**Oggetto: Valutazione di Impatto Ambientale dell’Impianto di Valorizzazione Energetica di CSS da realizzarsi presso la Centrale Termoelettrica esistente di San Filippo del Mela (Codice procedura ID\_VIP: 3127) - OSSERVAZIONI alle INTEGRAZIONI**

## **OSSERVAZIONI alle INTEGRAZIONI relative al progetto dell'Impianto di Valorizzazione Energetica di CSS da realizzarsi presso la CTE esistente di San Filippo del Mela**

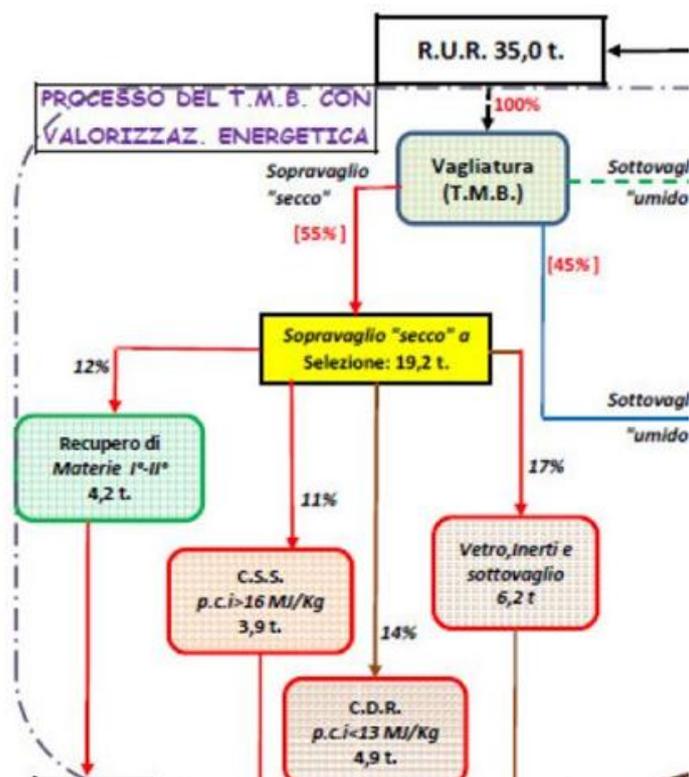
Come si può notare, la prevista produzione del cosiddetto CDR (ovvero del CSS-rifiuto) sarebbe del 4,9% in peso sugli RSU, corrispondente al 14% del RUR.

Prendendo come riferimento i dati ISPRA 2014 sulla produzione annua di RSU in Sicilia (2.342.220 t), tale frazione corrisponde a circa 115 mila t/a: una cifra assolutamente insufficiente ad alimentare l'impianto proposto.

Schema di flusso e bilancio di massa di un impianto TMB – cfr. D.M. 27 gennaio 2007

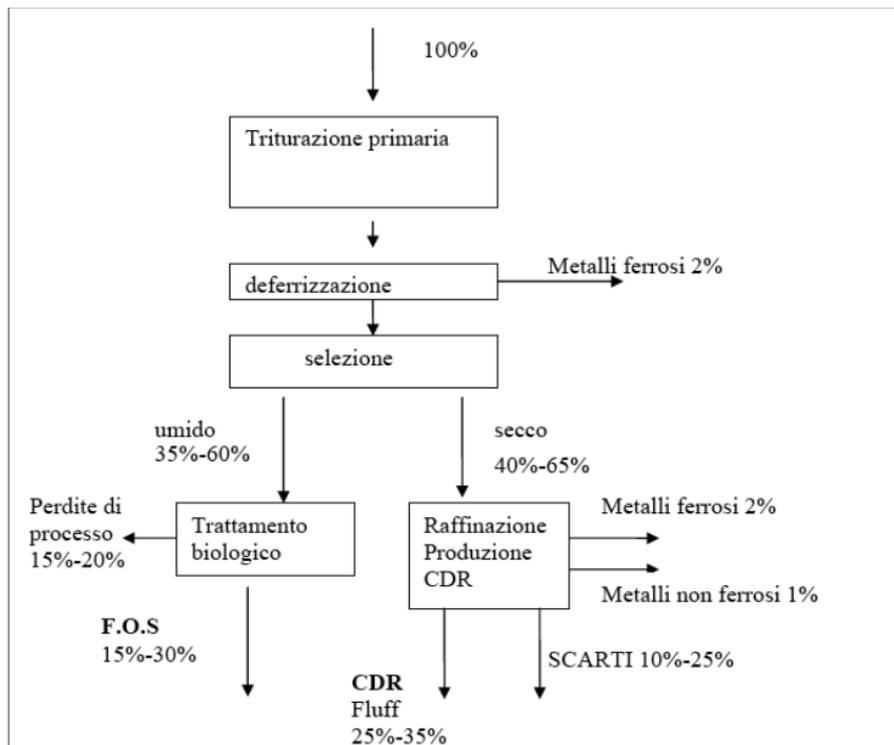
Il proponente non fornisce alcuna evidenza a supporto di tale ipotesi, che peraltro è smentita sia dai dati ISPRA sugli impianti TMB, sia dagli schemi dei flussi di materia contenuti nella normativa di settore. Neanche negli schemi più "generosi" riguardo alla produzione della frazione combustibile dal RUR ci si avvicina mai alle percentuali espresse dal proponente. Ad esempio, il DPCM 10 Agosto 2016 prende in considerazione lo Schema di flusso e bilancio di massa di un impianto TMB riportato nel D.M. 27 gennaio 2007:

Si tratta ovviamente di uno schema datato, riportato in un DM non più in vigore, che non contempla né il recupero di materia, né una differenziazione della frazione combustibile (CDR) in CSS-Combustibile e CSS-rifiuto, che ovviamente non era prevista dalla normativa dell'epoca.

Uno schema che quindi sovrastima la percentuale di frazione combustibile producibile dal RUR. Ma nonostante ciò, tale percentuale, ovvero il 25-35%, rimane ben distante dal 75-90% di cui parla il proponente.
